VYSVĚTLENÍ ZADÁVACÍ DOKUMENTACE Č. 5

Název veřejné zakázky:	Revitalizace centra města Kopřivnice
Předmět veřejné zakázky:	Stavební práce
Dle předpokládané hodnoty:	Podlimitní veřejná zakázka
Druh zadávacího řízení:	Užší řízení
Název zadavatele:	Město Kopřivnice
Sídlo zadavatele:	Štefánikova 1163/12, 742 21 Kopřivnice
IČO zadavatele:	00298077 / CZ00298077
Právní forma zadavatele:	801 - Obec
Zastoupen:	Ing. Miroslav Kopečný, starosta
Adresa profilu zadavatele:	https://zakazky.koprivnice.cz/

Tab. 2: Rozměry a hmotnost štěrbinové výústě BS s montážní konzolou MB

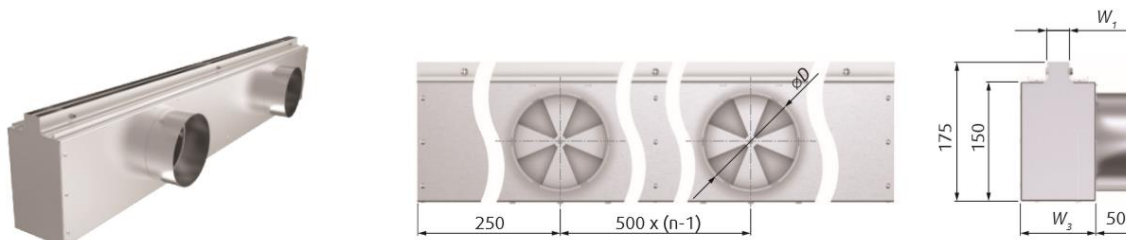
V části projektové dokumentace je uveden dokument s názvem SO902-10 OSTATNÍ PRVKY.pdf. V tomto dokumentu je uvedena položka

O2 | ŠTĚRBINOVÁ VÝUSTĚ VZT

- LINIOVÝ ODVODŇOVACÍ ŽLAB, VČ. ŠTĚRBINOVÉHO NÁSTAVCE
- NUTNO UPŘESNIT DLE DODAVATELE SYSTÉMU, BUDE ODSOUHLAŠENO AUTORSKÝM DOZOREM
- NEREZOVÝ ÚPRAVA
- VIZ. D.1.1.04 SCHÉMA VZT

Domnívá se dodavatel správně, že popis je chybně uveden? Na trhu je mnoho různých štěrbin. Mohl by zadavatel přesněji specifikovat, jakou štěrbinu požaduje osadit (kolik směrů proudění, materiálové zpracování, barva)?

Jedná se o nerezovou podlahovou štěrbinovou výúst'. Jak je uvedeno na výkresu D.1.1.07 SCHÉMA VZT, jedná se o štěrbinu s jednou vyústkou tl. 10 mm, tedy jeden směr proudění, nerezová ocel, barva: nerezová ocel.

Zadavatel poskytuje referenční obrázek a tabulku VZT elementu, který je v projektu uvažován:
